## SEZIONE SUD SALENTO

**OGGETTO: OSSERVAZIONI DI ITALIA NOSTRA al progetto di un parco eolico galleggiante off-shore denominato "Odra", costituito da 90 aerogeneratori suddivisi in 4 sottocampi, per una potenza complessiva d'impianto pari a 1325 MW, ubicato all'estremità meridionale della Puglia, nello specchio di mare antistante i comuni di Santa Cesarea, Otranto, Castro, Andrano, Tricase, Alessano, Castrignano del Capo, incluse le opportune opere di connessione alla RTN (cod. MYTERNA 202100983 - 202100984 - 202100985 - 202100986).**

**segue nota del 23.3.2024 ad oggetto: Osservazioni di Italia Nostra al progetto di un parco eolico galleggiante off-shore denominato "Odra".**

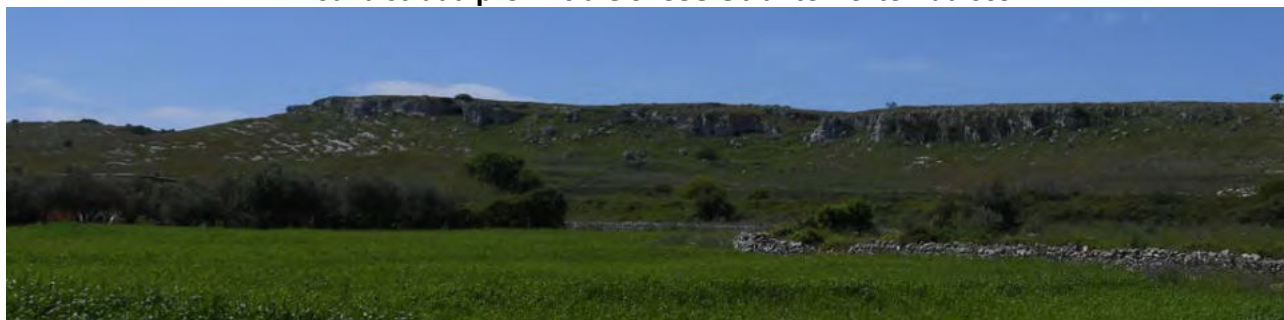
La realizzazione del piano d'uso della stazione elettrica e della relativa strada d'accesso comporterà la distruzione dei terrazzamenti attuali per una superficie di circa tre ettari che si ritiene essere un danno inaccettabile anche se effettuato successivamente allo scavo archeologico preventivo dell'intera area.

I volumi dei fabbricati e dei tralicci metallici e l'intera area recintata della stazione elettrica di Porto Badisco costituiscono un grave danneggiamento panoramico e paesaggistico di un territorio a destinazione agricola che ha una elevata bellezza particolare conferita dalla variegata geomorfologia naturale caratterizzata da grotte e cavità che custodiscono anche testimonianze archeologiche preistoriche.
